CONSORZIO
DI BONIFICA
VERONESE

Oggetto: Indizione e convocazione della Conferenza dei Servizi decisoria in forma simultanea e modalità sincrona registrata al prot. Comunale n. 3744 del 08.06.2020
Progetto di realizzazione di un centro "padel indoor" in loc. Casalmenini del Comune di Rivoli Veronese per conto della Ditta STELLA RENT SAS DI SARTORI SIGFRIDO.
Pratica SUAP n. 04004280238-01042020-1601 Prot.n.0065245 del 02.04.2020 – SUAP 5747
Protocollo n. REP_PROV_VR/VR-SUPRO/0101038 del 08.06.2020
(rif.ns.prot.n.1-7516 del 09.06.2020)

Planimetria sc. 1:2.000

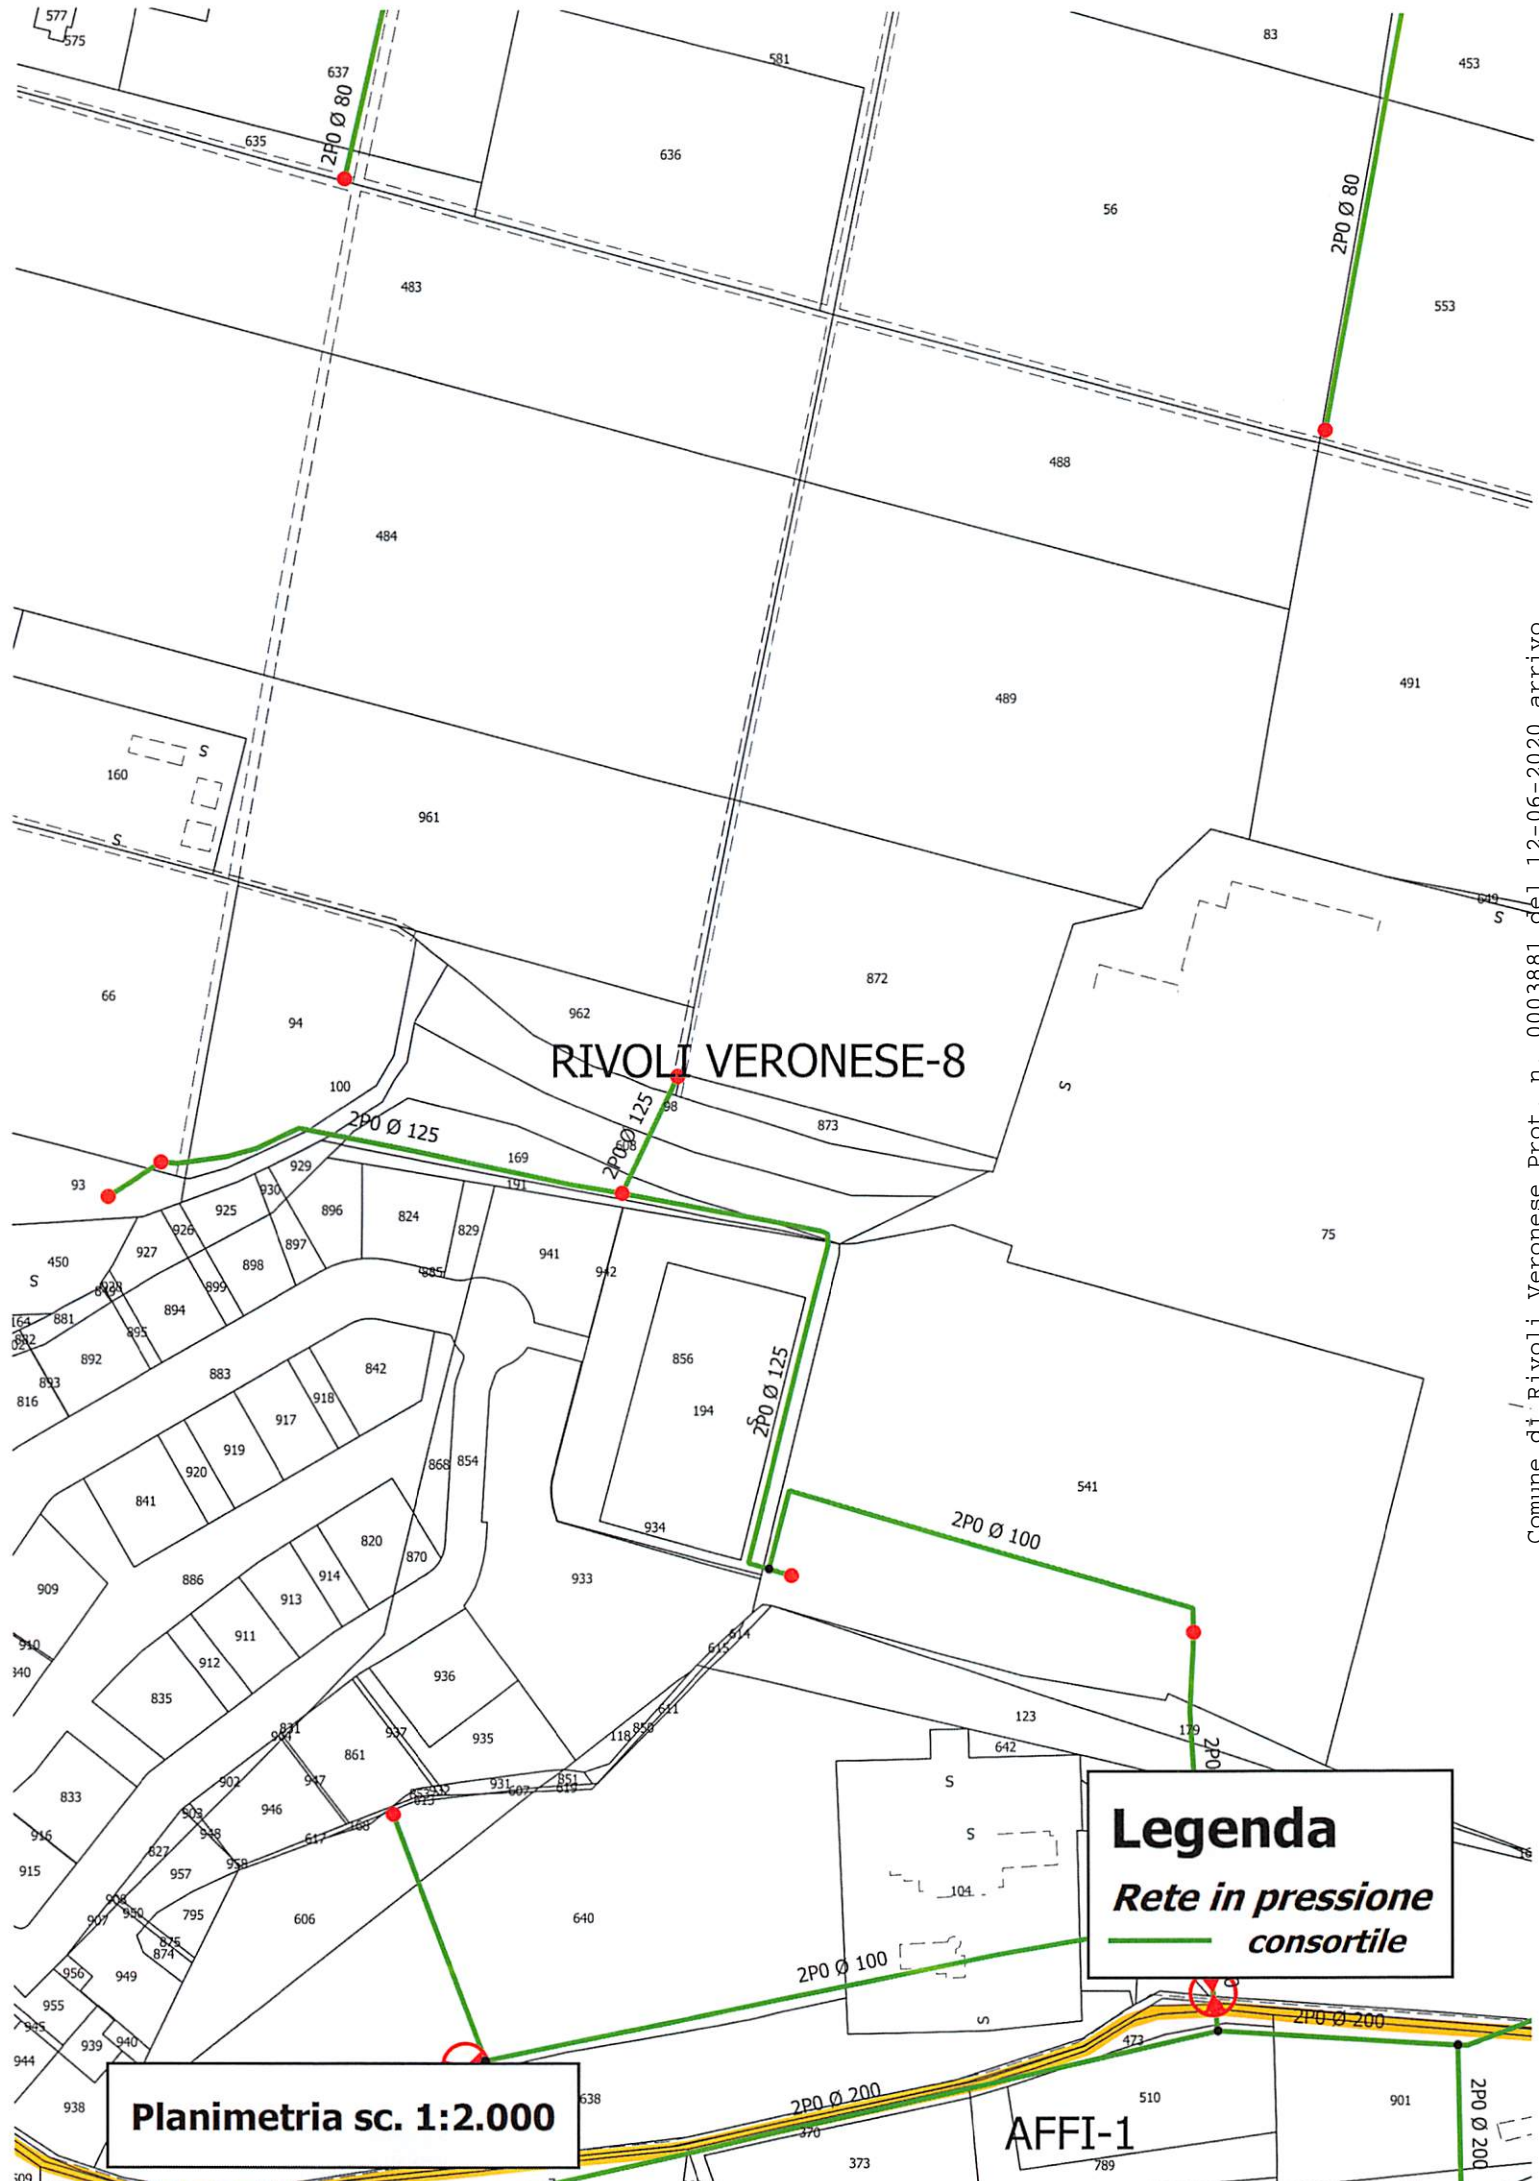
Si evidenzia invece la presenza di una condotta irrigua in pressione dell'impianto a "pioggia di Costermano", **per la quale dovrà essere rispettato e garantito ogni diritto in essere.**

Trattasi di una condotta in polietilene PE100 PN16 DN125mm posata nell'anno 2015, in sostituzione di quella in fibrocemento, lungo il confine est del m.n.856 del Fg.8 di Rivoli Veronese, ad una profondità di circa 1m ed alla distanza di circa m.1,5/2 dall'allora esistente recinzione in rete metallica, sulla quale sarà costituita Servitù di Acquedotto a favore dello scrivente Consorzio, il tutto come stabilito nella nostra specifica Autorizzazione prot.n.17710 del 17.10.2012 rilasciata alla Triveneta Investimenti Immobiliari Srl.

Considerato pertanto che sull'area interessata dalla condotta irrigua sarà eseguita una pavimentazione con relativi parcheggi distribuiti proprio lungo il tracciato della stessa, **la proprietà del terreno, prima dell'inizio dei lavori, dovrà inoltrare allo scrivente Consorzio la richiesta per la realizzazione di opere in deroga al suddetto Regolamento, a cui seguirà specifica Autorizzazione, comprendendo anche la posa di eventuali sottoservizi previsti in fiancheggiamento e/o attraversamento alla condotta.**

In alternativa la Ditta potrà richiedere l'Autorizzazione a spostare la condotta irrigua consortile sul limitrofo terreno agricolo, **previo accordo e consenso scritto rilasciato dalla proprietà confinante.**
